WOZOWNIA - RZUT WIĘŻBY DACHOWEJ

CZĘŚĆ D

temat opracowania:		
REMONT WIĘŻBY DACHOWEJ I WYMIANA POKRYCIA DACHOWEGO SKRZYDŁA PÓŁNOCNEGO I WSCHODNIEGO ZAMKU W SZTUMIE, ZAKRES NAPRAW KONSTRUKCJI WIĘŻB DACHOWYCH W CZĘŚCI D		
adres obiektu: 82-400 SZTUM, UL. GALLA ANONIMA 16 DZIAŁKA NR 627/4, OBRĘB 0002		
faza:	ORZECZENIE TECHNICZNE	branża: KONSTR.
autor:	mgr inż. Sylwia Kozłowska mgr inż. Paulina Podolak	WAM/0060/OWOK/14 -
skala: 1:50	SIERPIEŃ 2018	rys: E2

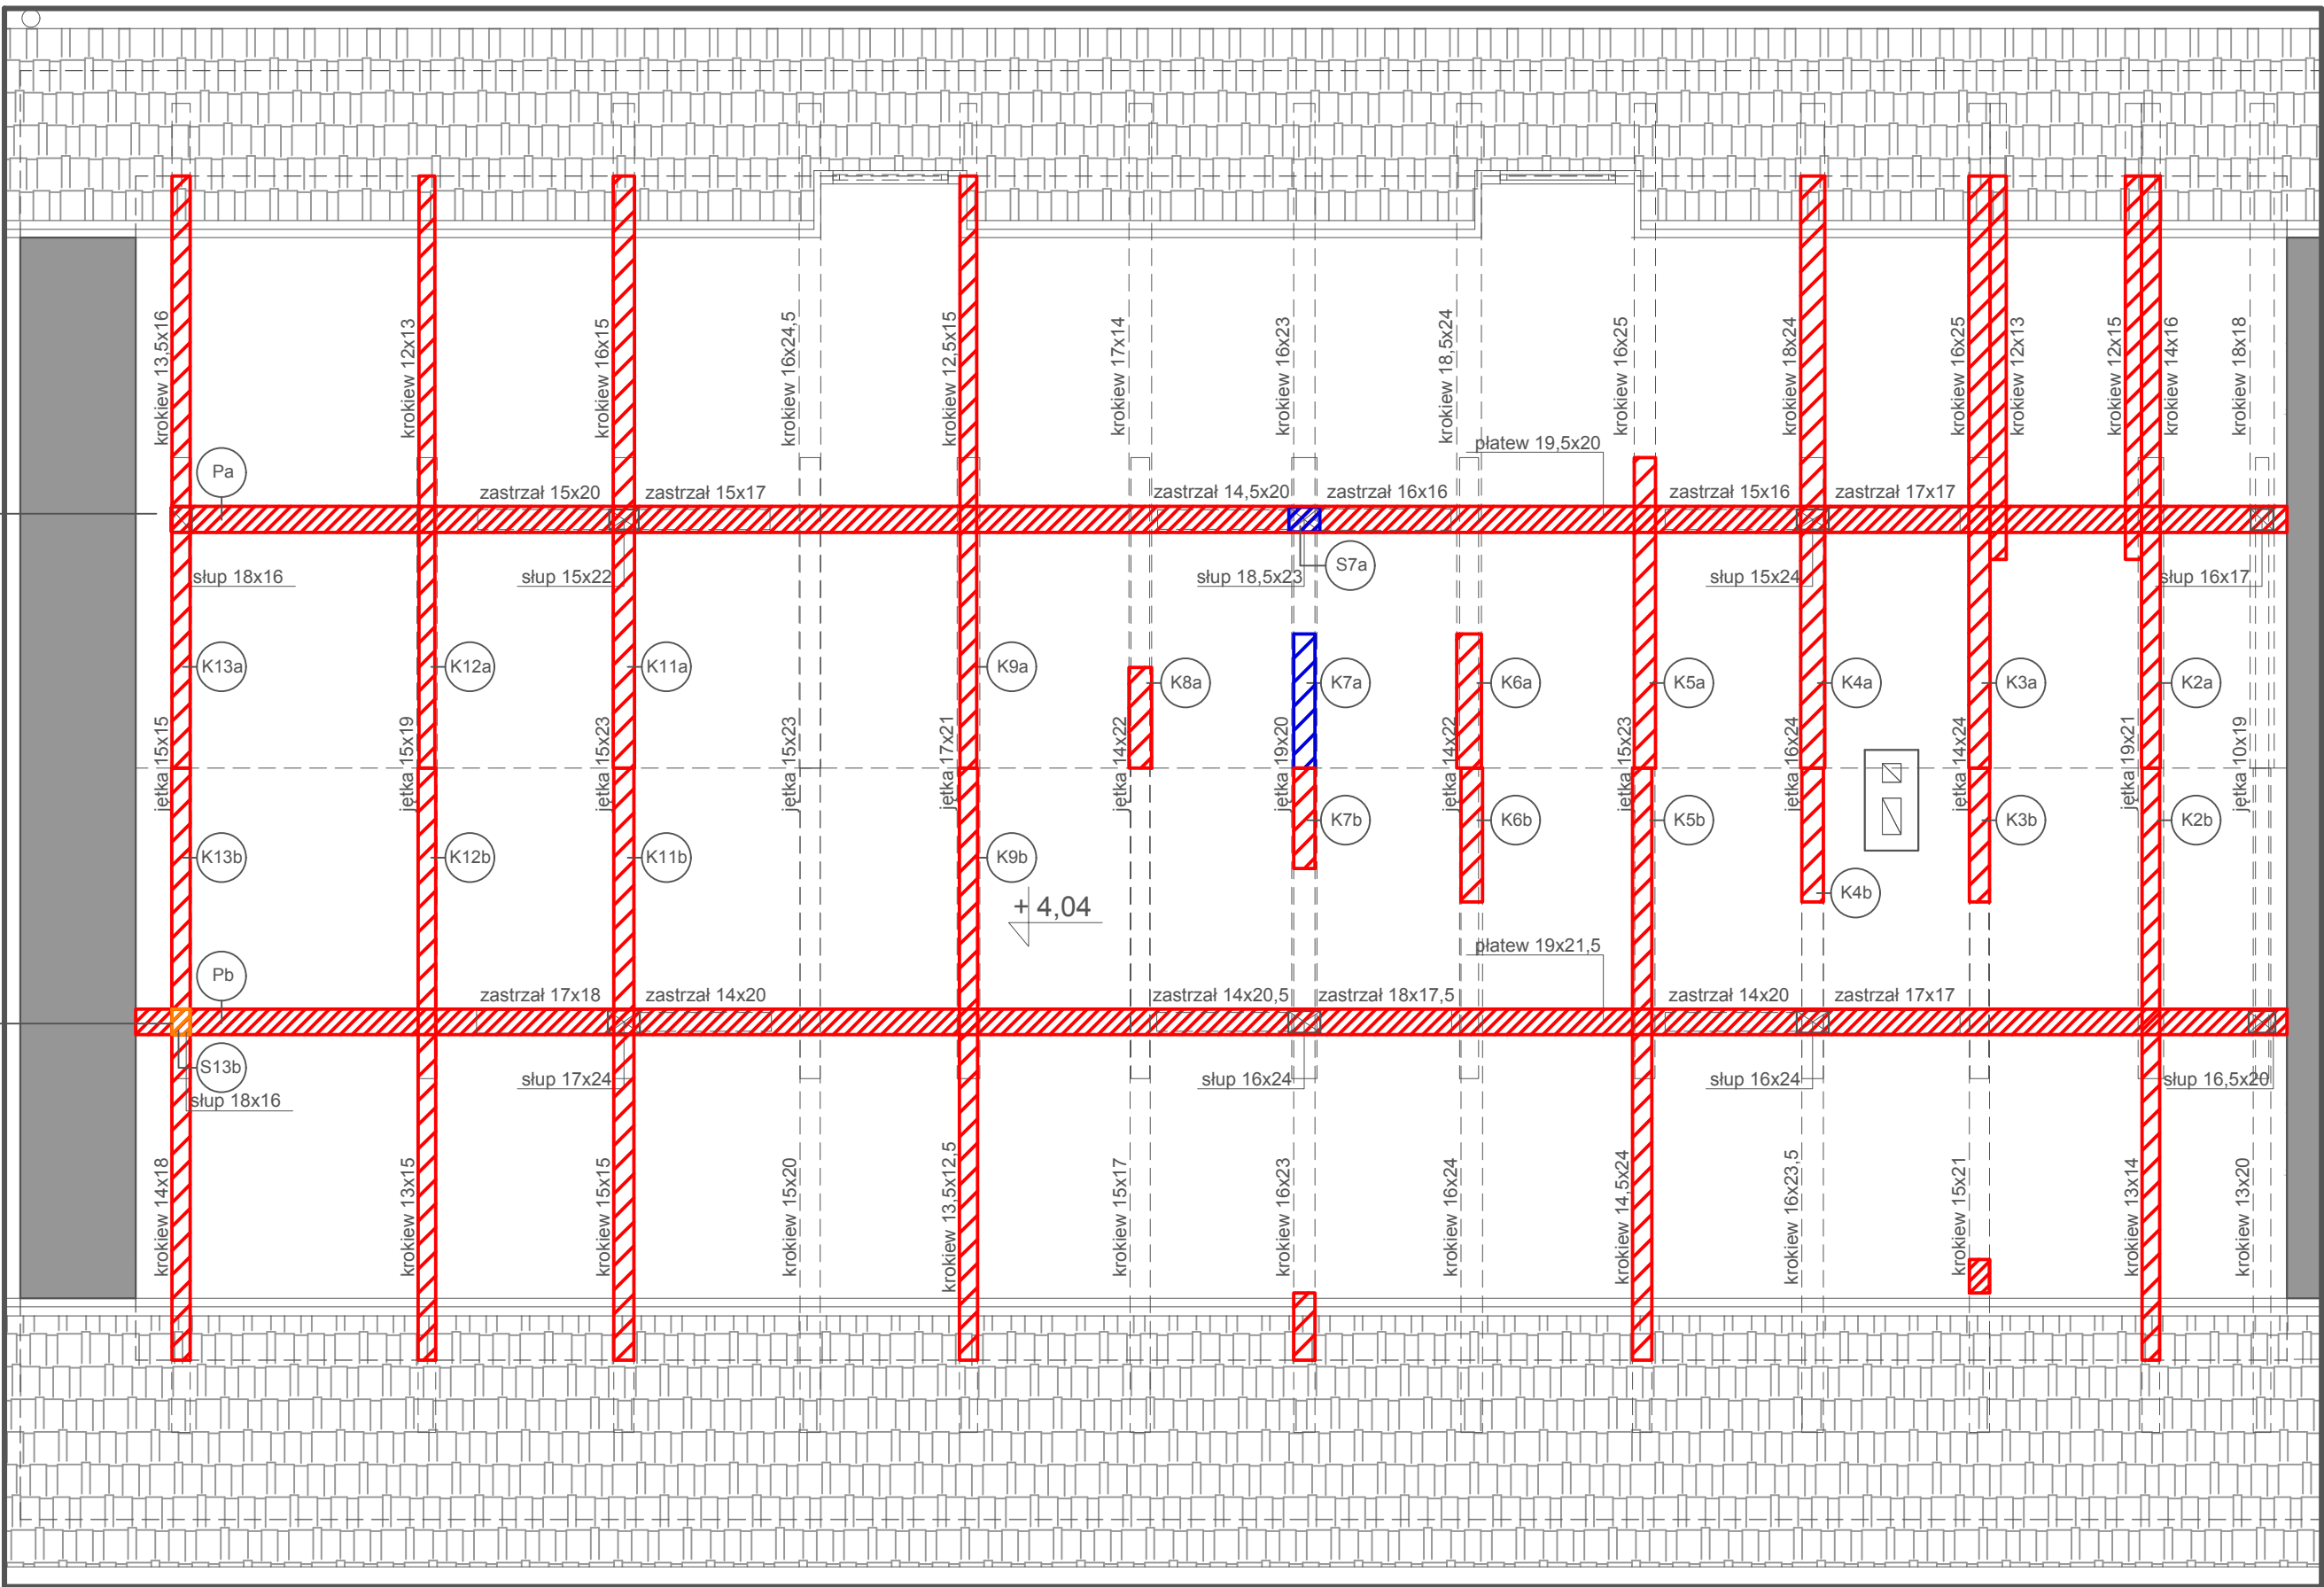
uszkodzenia płatwi w obrębie połączeń pomiędzy sztukowanymi odcinkami belek oraz połączeń z pozostałymi elementami konstrukcyjnymi (krokiew, słup, zastrzały);
brak właściwego obsadzenia belki w murze

uszkodzenia płatwi w obrębie połączeń pomiędzy sztukowanymi odcinkami belek oraz połączeń z pozostałymi elementami konstrukcyjnymi (krokiew, słup, zastrzały);
brak właściwego obsadzenia belki w murze lub podparcia słupem (brak elementu)

Na etapie przeprowadzania oceny widoczna była jedynie jedna płaszczyna murlaty, której stan ocenia się jako dostateczny.
Po zdjęciu pokrycia dachowego i odsłonięciu konstrukcji dokonać przeglądu stanu technicznego murlat, przypustnic oraz końcówek krokwi (zabudowane deskami okapowymi).

Po przeprowadzeniu prac demontażowych dokonać ponownie dokładnej oceny elementów więźb dachowych w celu weryfikacji zakresu zniszczeń i napraw. Szczególną uwagę zwrócić na miejsca niedostępne na moment opracowywania orzeczenia.
Wszystkie elementy więź dachowych należy poddać wstępnym zabiegom oczyszczającym oraz wstępnej dezynfekcji preparatem o działaniu grzybo- i owadobójczym.
